# 濃縮・埋設事業所 廃棄物埋設施設

## 保安規定変更認可申請について

日本原燃株式会社

# I . 廃棄物埋設施設 1 号埋設設備 6 群放射能 量管理の変更

図1 均質・均一固化体1本あたりの平均的なC-14の放射エネルギーの比較

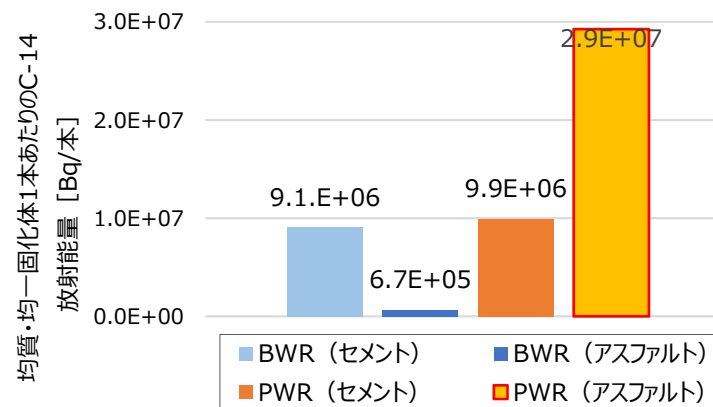
- PWRアスファルト固化体は、1本当たりの平均的なC-14放射エネルギー（=C-14の埋設放射エネルギー/埋設本数）が高い（図1）。
- 6群のPWR発電所のアスファルト固化体の埋設本数が相対的に増加したことで、C-14の埋設放射エネルギーが他の群に比べ高くなっている（図2）。
- 加えて、PWR均質・均一固化体のC-14のスケールングファクタ(SF)を2009年および2014年に変更しており、6Cから6E埋設設備に定置した均質・均一固化体のC-14放射エネルギーには、変更後の高いSFが適用されたことで、6群のC-14放射エネルギーがさらに増加する要因となっている（図3）。
- 上記の通り、C-14の埋設放射エネルギーの増加は、「C-14の放射エネルギーが高いPWRアスファルト固化体の埋設本数の増加」および「PWR均質・均一固化体のC-14のSF変更」が複合して生じている。
